## 準備書についての縦覧状況及び意見書の提出状況

**準備書についての意見書の意見の概要及び都市計画決定権者の見解**

**表1.3(1) 準備書についての意見書の意見の概要及び都市計画決定権者の見解**

表 8.15.15 活動量の推計 準備書 p740

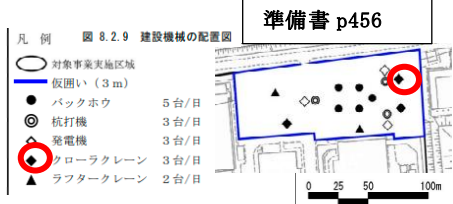
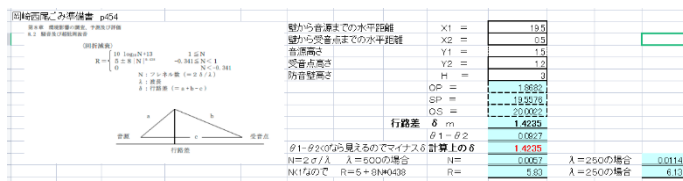
番号	意見書の意見の概要	都市計画決定権者の見解
27	<p>*27 p423 廃棄物運搬車両による大気予測は増加台数だけ                      廃棄物運搬車両による大気予測は「新たに増加する岡崎市及び幸田町からの搬入予定台数をもとに設定し、大型車 92 台/日（往復）とした。」とあるが、現在搬入している西尾市の大型車、小型車を加えて、廃棄物運搬車両からの大気汚染を予測すべきです。</p> <p>現に、地球温暖化では、廃棄物運搬車両等の走行として「西尾市大型車 32,803、小型車 139,355、岡崎市大型車 9,430、幸田町大型車 1,700、台/年」p740 と、合計して予測しています。ただし、西尾市は実績等をもとに推計、岡崎市及び幸田町の車両台数（延台数）は、搬入予定台数と、水準の異なる数値ではありませんが。</p> <p>なお、騒音、振動の廃棄物運搬車両等の予測は「新たに増加する岡崎市及び幸田町からの搬入予定台数をもとに設定し、大型車 92 台/日（往復）とした。」、p475、p522 とあるのも増加する車両だけではなく、廃棄物運搬車両全体からの予測をすべきです。</p>	<p>大気質、騒音、振動については現況の調査結果を基に、増加する車両台数の影響分を加えることで将来の予測を行っています。このため、現在搬入している西尾市の大型車、小型車の影響については、現況の調査結果に含まれているものと考えております。</p> <p>なお、温室効果ガスの予測については、現況の値を基に増加分の影響を加味する大気質等とは予測方法が異なり、将来の車両台数に温室効果ガス排出係数を乗じて算出しております。</p>
<p>8.2 騒音及び超低周波音</p>		
28	<p>*28 p443 道路交通騒音の調査は、舗装種類と縦断勾配も                      方法書への意見『道路交通騒音の…予測の基本的な手法…ASJ RTN-Model 2018（日本音響学会式）…とあるため、舗装種類と縦断勾配も現地調査に追加すべきである。「十分長い上り勾配の道路を走行する大型車類にのみ適用」する縦断勾配も調査が必要である。』に対する見解 53 は『道路交通騒音の調査においては、舗装種類や道路の勾配の状況についても適切に把握しました。調査対象道路の状況は 準備書 8-2-9 頁に記載しました。』ですが、舗装種類だけはありますが、道路の勾配については記載してありません。</p>	<p>現地調査を行った地点はいずれも平坦な道路であり、十分長い上り勾配の道路ではありません。ご意見を踏まえ、評価書ではその旨を記載することとします。</p>

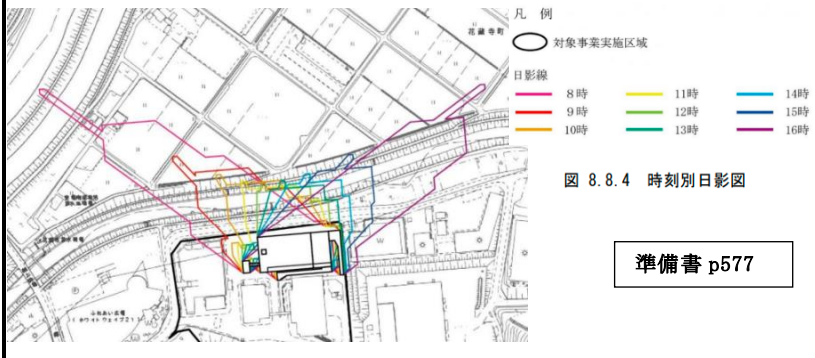
8.8 日照阻害		
36	<p>*36 p580 日照の評価は法規制を上回るべき</p> <p>方法書への意見『…日照の評価の手法が…「建築基準法」及び「愛知県建築基準条例」に基づく日影規制p258としているが、これは最低限の値であり、これを守れなければ建築できない基準値である。』に対する見解59は『日照については、整合を図るべき国の基準等がないことから、参考値として建築基準法及び愛知県建築基準条例に基づく日影規制を用いました。』とありますが、地上4mでの基準を、地表面での基準にするというように、環境影響評価としての独自の目標を定めるべきです。特に、須美川北側の畑地にも、1時間以上の日影が生じるためp578 耕作者への説明、了解、何らかの補償が必要です。</p>	<p>日照阻害については、予測高さを平均地盤面+4mとして、日影の影響が最も大きくなる冬至日における8時～16時についての影響を予測しております。</p> <p>予測の結果、日影規制を十分満足しており、春・秋分及び夏至の時期については更に日影が小さくなり、周辺の畑地も含め、周辺環境への影響は小さいものになると考えております。このため、独自の目標の設定については予定しておりません。</p>
